## Rapport de contrôle d'installations électriques à basse et à très basse tension

RÉF. 122/2023/86146/01:1

DATE DU CONTRÔLE 23/10/2023 AGENT VISITEUR Mohamed Izmar  
ADRESSE DU CONTRÔLE Avenue Victor Emmanuel III 79 - 1180 Uccle TYPE DE CONTRÔLE Visite de contrôle vente ancienne installation (8.4.2.)

Croquis de position élémentaire et descriptif sommaire des tableaux

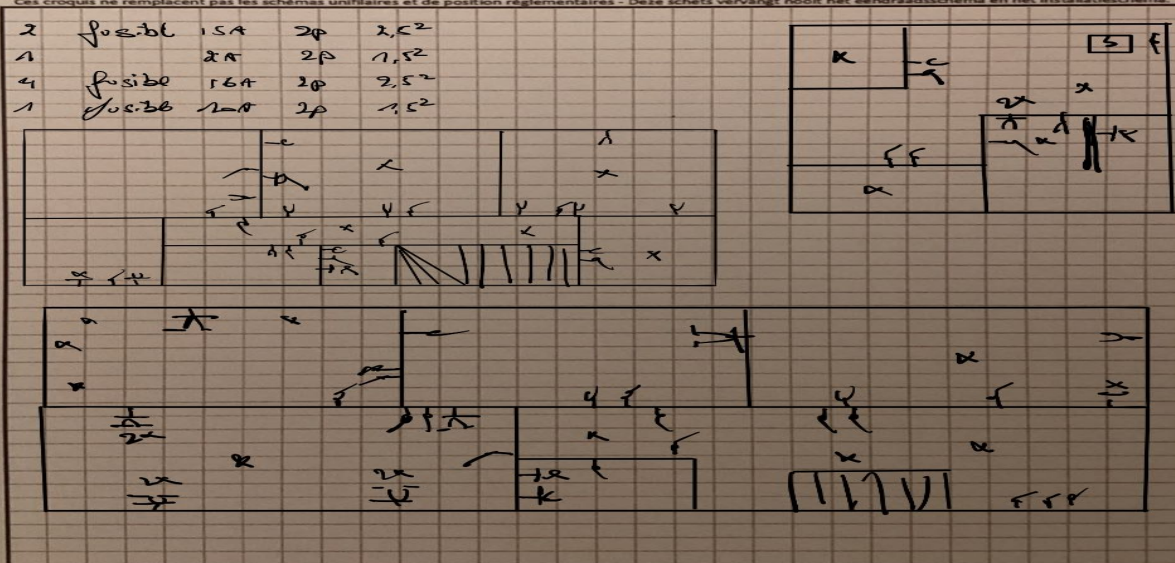
2	possible	15A	2p	2,5 <sup>2</sup>
1		2A	2p	1,5 <sup>2</sup>
4	possible	16A	2p	2,5 <sup>2</sup>
1	possible	12A	2p	1,5 <sup>2</sup>
